DODATEK Č. 6 KE SMLOUVĚ O DÍLO ZE DNE 2. 3. 2021

uzavřeli dle zákona č. 89/2012 Sb., Občanský zákoník ve znění pozdějších předpisů, Dodatek č. 6 ke smlouvě o dílo č. S21-114-0027 (dále též jen „Dodatek č. 6“) tohoto znění:

1.1.1. Sjednaný předmět Díla, definovaný v čl. I., smlouvy se na základě dohody objednatele a zhotovitele mění a doplňuje o další práce a dodávky původně ve smlouvě neobsažené. Ty jsou vymezeny ve změnových listech č. 46, 47, 48, 49, 50, 51, 52, 53, 54, 55, 56, 57, 58, 59, 60 a 61, které jsou přílohou tohoto Dodatku č. 6, a spočívají v:

Doplnění ocelových kcí (statické zajištění) v 1.PP

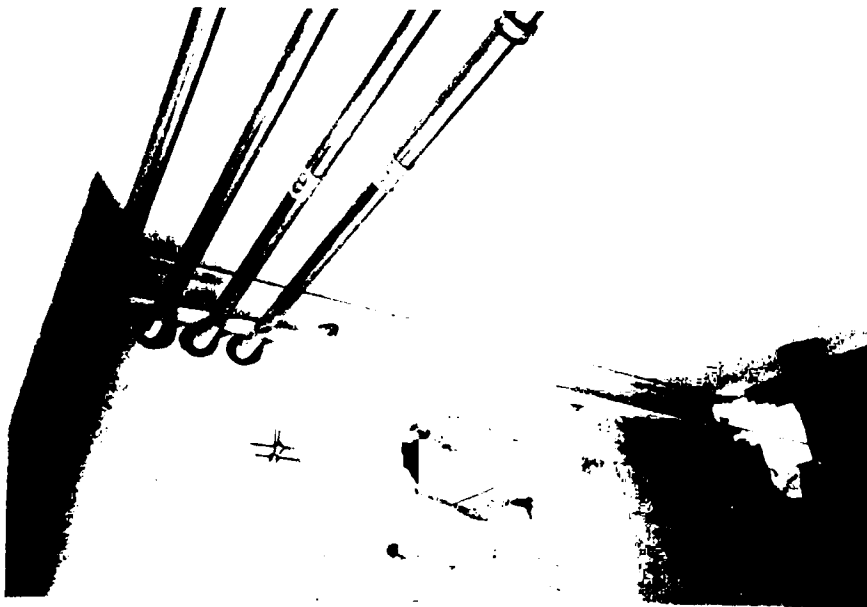
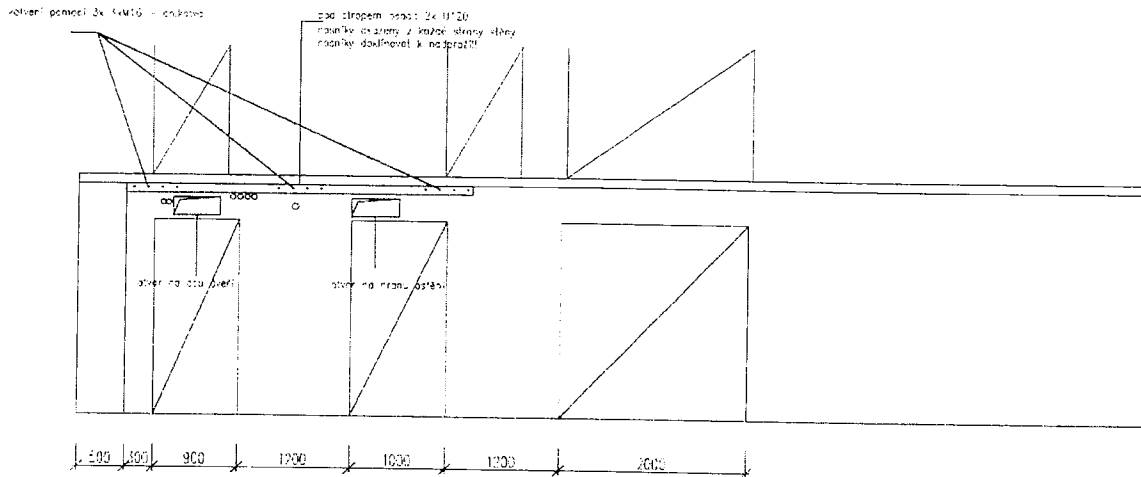
Předmět díla:	Doplnění ocelových kcí (statické zajištění) v 1.PP		
Objekt:	„UTB - Rekonstrukce a modernizace objektu U7“		
Objednatel:	Univerzita Tomáše Bati ve Zlíně		
Zhotovitel:	GEMO a.s.		
TDS:	[redacted]		
Projektant:	Adam Rujbr Architects s.r.o.		
Popis změny:			
Doplnění ocelové konstrukce na podepření stropu v 1.PP			
Odůvodnění změny:			
Nově realizované prostupy pro profese ÚT a VZT si vyžádali dodatečné statické zajištění.			
údaje o změně	Změnu vyvolal:	projektant	
	Jedná se o změnu: (zatrhnout)	zúžení předmětu díla, kterou se snižuje cena díla	
		uprava předmětu díla bez vlivu na cenu díla	
		práce realizované a hrazené nad rámec ceny díla	x
	Jedná se o změnu ve smyslu zákona: (zatrhnout)	§ 222 odst. 4	x
		§ 222 odst. 5	
		§ 222 odst. 6	
		§ 222 odst. 7	
	Způsob projekčního řešení změny: (zaškrtnout)	zápis do SD (deníku změn)	x
		dodatek k PD	
dokumentace skut. provedení			
jiné			
údaje o složení ceny změny	hodnota připočtů (vícepráci)	0,00 Kč

P.č.	Číslo položky	Název položky	MJ	Množství	Cena / MJ	Celkem
		Práce	kpl	1,00000	18 500,00	18 500,00
		Nosník U120 13,43(13,0+0,43)	kg	79,23700	125,00	9 904,63

Zvětšená výměra bondu - pohled nové markýzy

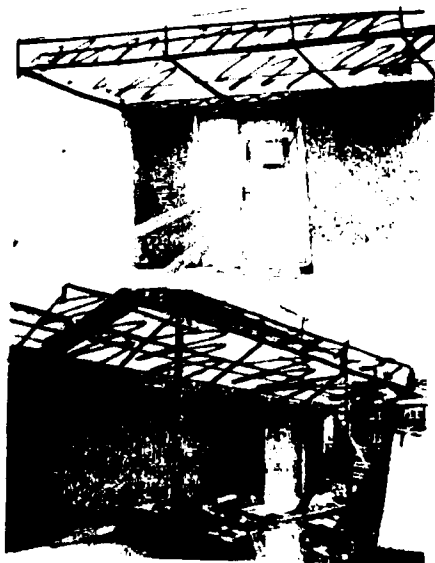
Předmět díla:	Zvětšená výměra bondu - pohled nové markýzy		
Objekt:	„UTB - Rekonstrukce a modernizace objektu U7“		
Objednatel:	Univerzita Tomáše Bati ve Zlíně		
Zhotovitel:	GEMO a.s.		
TDS:	[redacted]		
Projektant:	Adam Rujbr Architects s.r.o.		
Popis změny:			
Upravená pozice markýzy nad vstupem			
Odůvodnění změny:			
Projekt předpokládal přisazení markýzy ke stávající zateplené fasádě. Při realizaci byla markýza přeprojektována a kotvena do obvodové stěny v úrovni stropu 1.PP, tato stěna je ještě v úrovni stropu 1.PP půdorysně uskočená.			
údaje o změně	Změnu vyvolal:	zhotovitel, projektant	
	Jedná se o změnu: (zatrhnout)	zúžení předmětu díla, kterou se snižuje cena díla	
		úprava předmětu díla bez vlivu na cenu díla	
		práce realizované a hrazené nad rámec ceny díla	x
	Jedná se o změnu ve smyslu zákona: (zatrhnout)	§ 222 odst. 4	x
		§ 222 odst. 5	
		§ 222 odst. 6	
		§ 222 odst. 7	
	Způsob projekčního řešení změny: (zaškrtnout)	zápis do SD (deníku změn)

P.č.	Číslo položky	Název položky	MJ	Množství	Cena MJ	Celkem
154	02.03	Podhled z vláknocement. desky tl.8mm barevnou vč. nosného roštu - D+M	m2	9,40000	5 365,00	50 431,00

UT - Záměna stávajících litinových radiátorů - nahrazeno novými

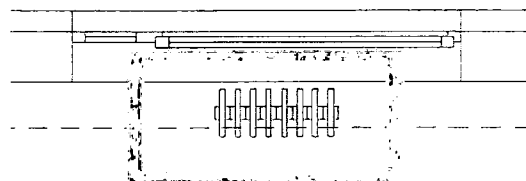
Předmět díla:	UT - Záměna stávajících litinových radiátorů - nahrazeno novými		
Objekt:	„UTB - Rekonstrukce a modernizace objektu U7“		
Objednatel:	Univerzita Tomáše Bati ve Zlíně		
Zhotovitel:	GEMO a.s.		
TDS:	[redacted]		
Projektant:	Adam Rujbr Architects s.r.o.		
Popis změny:	Změna původně zamýšleného repasu původních litinových radiátorů a nahrazení novými deskovými tělesy.		
Odůvodnění změny:	Dodavatel neumí zajistit správnou funkci původních těles po repasu a nelze vzít za takový repas smluvní záruky.		
údaje o změně	Změnu vyvolal:	zhotovitel	
	Jedná se o změnu: (zatrhnout)	zúžení předmětu díla, kterou se snižuje cena díla	
		úprava předmětu díla bez vlivu na cenu díla	
		práce realizované a hrazené nad rámec ceny díla	x
	Jedná se o změnu ve smyslu zákona: (zatrhnout)	§ 222 odst. 4	x
		§ 222 odst. 5	
		§ 222 odst. 6	
§ 222 odst. 7			
Způsob projekčního řešení změny: (zaškrtnout)	zápis do SD (deníku změn)	x

1.NP
Litinové 10/500/200

2.NP - 4.NP
Litinové 8/500/200

5.NP
Litinové 10/500/200

UT - Záměna radiátorů pod okny v LOBBY

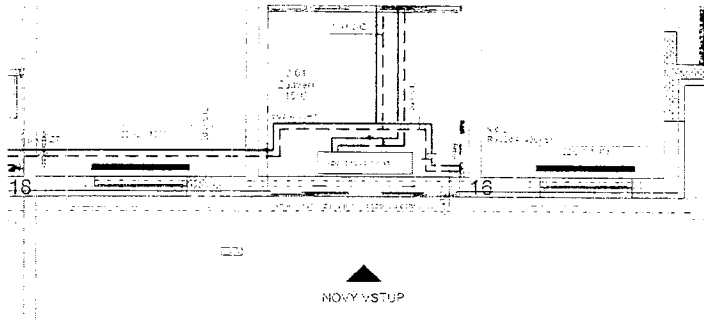
Předmět díla:	UT - Záměna radiátorů pod okny v LOBBY		
Objekt:	„UTB - Rekonstrukce a modernizace objektu U7“		
Objednatel:	Univerzita Tomáše Bati ve Zlíně		
Zhotovitel:	GEMO a.s.		
TDS:	[REDAKCE]		
Projektant:	Adam Rujbr Architects s.r.o.		
Popis změny:	Změna typů 2ks deskových radiátorů ve vstupním loby pod okny za konvektorová tělesa.		
Odůvodnění změny:	Estetické důvody a návaznost na vnitřní vybavení v lobby.		
údaje o změně	Změnu vyvolal:	objednatel	
	Jedná se o změnu: (zatrhnout)	zúžení předmětu díla, kterou se snižuje cena díla	
		úprava předmětu díla bez vlivu na cenu díla	
		práce realizované a hrazené nad rámec ceny díla	x
	Jedná se o změnu ve smyslu zákona: (zatrhnout)	§ 222 odst. 4	x
		§ 222 odst. 5	
		§ 222 odst. 6	
§ 222 odst. 7			
Způsob projekčního řešení změny: (zaškrtnout)	zápis do SD (deníku změn)	x	
	dodatek k PD		
	dokumentace skut. provedení		
	jiné		
údaje o složení ceny změny	hodnota přípočtů (vícepráci)		31 014,00 Kč

P.č.	Číslo položky	Název položky	Množství	Cena / MJ	Celkem	Cena celkem
Odečet						
167	642942111R00	22/600/1600 VK	ks	-2,00000	4 836,00	-9 660,00

Nové řešení

Radiátor Economic LKE, výška 230mm, délka 1600mm					
opláštění - ocel					
barva - bílá RAL 9016					
mřížka - ražená					
		kus	2,00000	15 507,00	31 014,00

Úprava otvoru v SDK pro dveře do m.č. 0.04 a 0.33 a nové dveře do m.č. 0.04

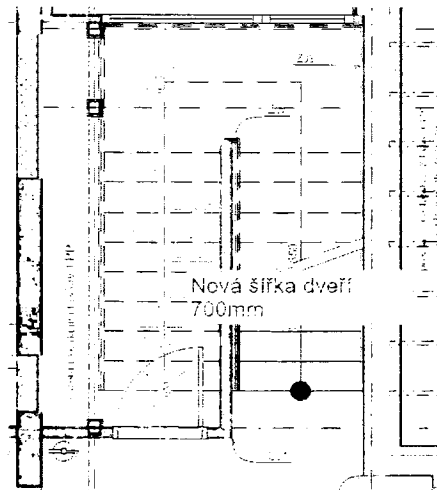
Předmět díla:	Úprava otvoru v SDK pro dveře do m.č. 0.04 a 0.33 a nové dveře do m.č. 0.04		
Objekt:	„UTB - Rekonstrukce a modernizace objektu U7“		
Objednatel:	Univerzita Tomáše Bati ve Zlíně		
Zhotovitel:	GEMO a.s.		
TDS:	[redacted]		
Projektant:	Adam Rujbr Architects s.r.o.		
Popis změny:	Nový rozměr dveří do m.č.0.33 Nové dveře, do m.č.0.04		
Odůvodnění změny:	Dodatečná změna od uživatele.		
údaje o změně	Změnu vyvolal:	objednatel	
	Jedná se o změnu: (zatrhnout)	zúžení předmětu díla, kterou se snižuje cena díla	
		úprava předmětu díla bez vlivu na cenu díla	
		práce realizované a hrazené nad rámec ceny díla	x
	Jedná se o změnu ve smyslu zákona: (zatrhnout)	§ 222 odst. 4	x
		§ 222 odst. 5	
		§ 222 odst. 6	
§ 222 odst. 7			
Způsob projekčního řešení změny: (zaškrtnout)	zápis do SD (deníku změn)	x	
	dodatek k PD		
	dokumentace skut. provedení	x	
	jiné		
údaje o složení ceny změny	hodnota přípočtů (víceprací)		29 020,00 Kč

P.č.	Číslo položky	Název položky	Množství	Cena / MJ	Celkem	Cena celkem
Odečet dveří 800/1970 HPL plně, EI30 DP3 do m.č.0.33						
167	642942111R00	Osazení zárubní dveřních ocelových bez dveřních křídel, do zdiva včetně kotvení, na jakoukoliv cementovou maltu, s vybetonováním prahu v zárubni a s osazením špalíků nebo latí pro dřevěný práh plocha do 2,5 m2	kus	-1,00000	750,00	-750,00
172	D 0 08	Zárubeň ocelová 800/1970 bezfalcová, v povrchové úpravě	kus	-1,00000	2 700,00	-2 700,00
333	D 0 08	Dveřní křídlo vnitřní 800/1970 HPL plně, EI30 DP3 Sm-C2 - D+M	kus	-1,00000	10 900,00	-10 900,00

Nové dveře 700/1970 HPL plně, EI30 DP3 do m.č.0.33

Nové dveře 800/1970 HPL plně, do m.č.0.04

Související úpravy SDK pro nové rozměry dveří
